COMUNE DI BIBBONA

PROVVEDIMENTO N. 2 DEL 28/06/2023

OGGETTO: Espressione del **PARERE MOTIVATO** ai sensi dell'art. 26 della Legge Regionale Toscana 12 febbraio 2010, n. 10 e s.m.i. della **Valutazione Ambientale Strategica** del Piano Attuativo di iniziativa privata per la "Realizzazione di un impianto di dosaggio e stoccaggio inerti e costruzioni ad esso connesse - Area il Capannile", Via Sandro Pertini loc. Mannaione. **Soggetto attuatore:** Società G.E.A. S.r.l. legalmente rappresentata dalla Sig.ra Bigazzi Gianna (P.E. 210/2022).

FIGURA 1 STRALCIO DI LAYOUT

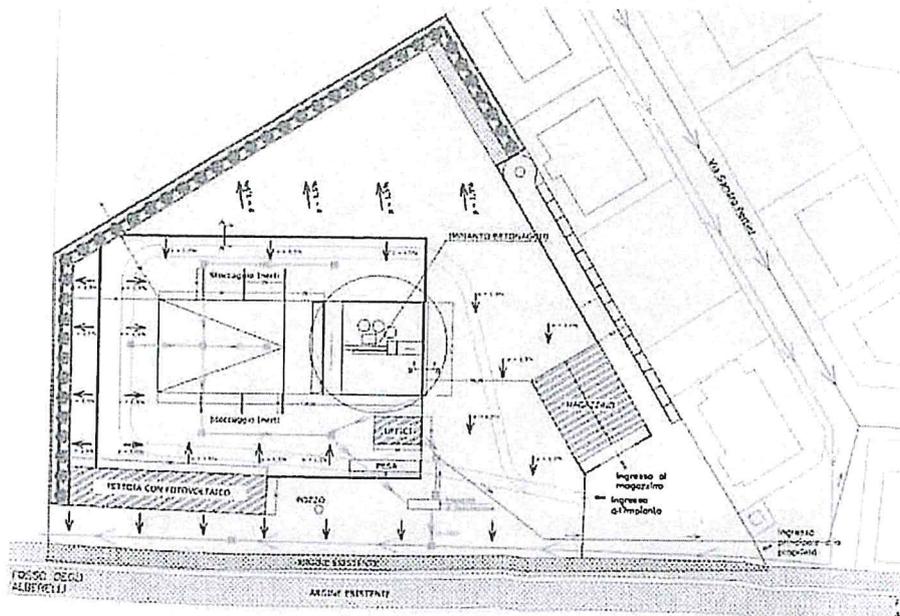
- 4) **Pagina 9:** Nella descrizione dell'attività manca un layout della stessa con indicazione chiara delle sorgenti analizzate in relazione alle posizioni, informazione invece esplicitamente prevista dalla normativa, in mancanza della quale vengono peraltro a cadere tutte le ipotesi su cui si fondano le valutazioni acustiche. In particolare non è precisato dove saranno posizionate nel lotto le multiple sorgenti sonore costituenti l'impianto di betonaggio, se saranno previste schermature rispetto ai ricettori esposti, le modalità di stazionamento/movimentazione dei mezzi pesanti e di servizio all'interno del lotto. Uno schema, rinvenuto altrove nella documentazione di progetto, indica l'accesso dei carichi dal lato sud, quindi esposto verso i ricettori. Analogamente si indentifica dove è ubicata la pesa, area in cui avverranno sicuramente movimentazioni di mezzi e stazionamento a motore acceso (quindi contributo certo di impatto sonoro).

FIGURA 2 DISTANZA MINIMA TRA AREA ATTIVITÀ E RICETTORI

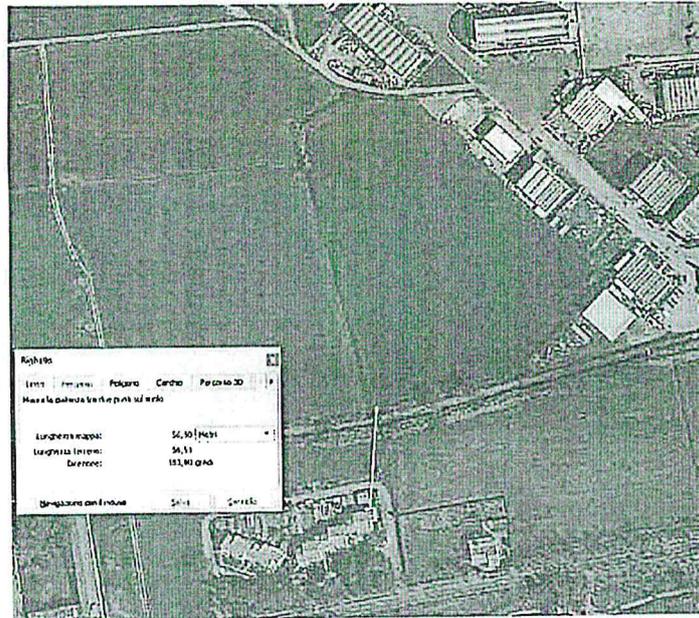
- 6) **Pagina 12:** viene indicata la presenza di ricettori residenziali lungo la Strada Provinciale della Camminata sul versante sud ad una distanza "non inferiore a circa 130 metri" [sic]; come visibile nella tavola in Allegato tale distanza corrisponde all'incirca al baricentro del lotto (dove presumibilmente sarà ubicato l'impianto di betonaggio); la distanza dai margini del lotto, interessati comunque dalla presenza di attività rumorose (pesa, impianti, transiti) è invece molto inferiore, corrispondendo a poco più di 50 metri.

FIGURA 3 SP DELLA CAMMINATA

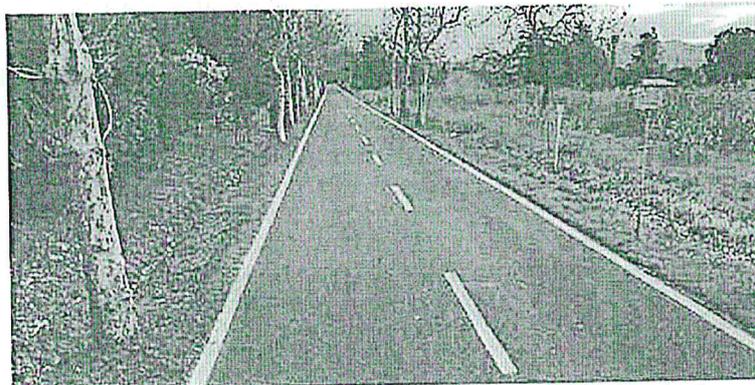
- 7) **Pagina 13:** viene specificato che la strada SP della Camminata (visibile nella sottostante Figura 3) presenta livelli consistenti di traffico veicolare: *"Si è riscontrato che il traffico veicolare risulta sostenuto a tutte le ore del giorno con attenuazione nella fascia dell'ora di pranzo e dopo le ore 20.00"*. Tale valutazione, nonostante sia stato effettuato un sopralluogo dedicato, rimane esclusivamente di tipo qualitativo, in quanto non vengono riportati conteggi veicolari, facilmente effettuabili in fase di sopralluogo, che avrebbero potuto dare un'idea del traffico effettivo e della composizione dello stesso, in merito alla percentuale di pesanti in afflusso all'area industriale. Non è inoltre chiaro a che tipologico afferiscano le infrastrutture coinvolte secondo la classificazione indicata dal DPR 142/2004, quale sia la relativa fascia di pertinenza ai sensi di suddetto Decreto, in ultimo come tali strade influiscano sulla giusta attribuzione dei limiti acustici.
